NOTE TECHNIQUE N° 00103/LB - 26/02/2014

OBJET: LAVE-LINGE TOP FABRIQUÉS PAR MAYC (ESPAGNE) : AMÉLIORATIONS SUR LES COUVERCLES ET CADRES SUPERIEURS.

Tableau 1	
Cadre avant modification Réf. 46004798	Cadre après modification Réf. 81453704

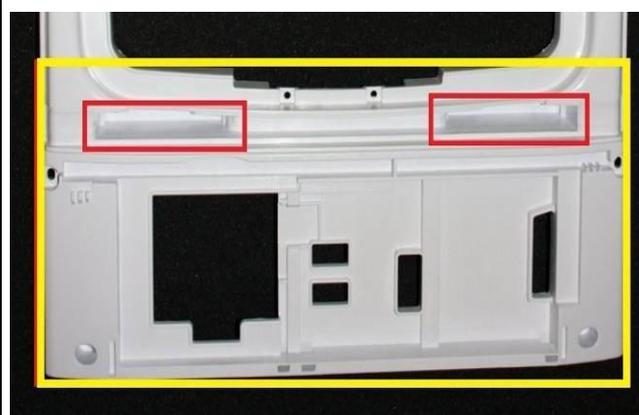
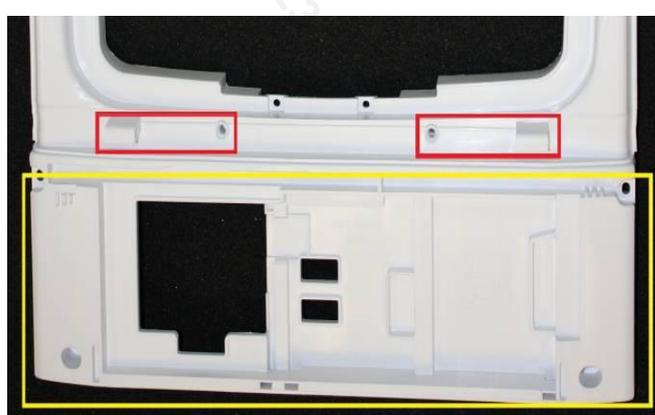
Les images ci-après illustrent en détail les différences entre les cadres avant modification et la nouvelle version modifiée et améliorée des pièces correspondantes :

- Les cadres supérieurs avant modification (illustrées dans la case de gauche des Tableaux 1, 2 et 3 restent disponibles et seront fournies comme pièces détachées jusqu'à épuisement des stocks).

En cas d'indisponibilité de l'un des modèles de cadres supérieurs non modifiés, vous devrez commander les deux nouveaux composants correspondants (nouveau cadre et nouveau couvercle), en identifiant le n° de série du nouveau cadre à l'aide des images des Tableaux 1, 2 et 3 et de la liste récapitulative figurant dans le Tableau 5, puis en recherchant la Réf. du nouveau couvercle dans le Tableau 6.
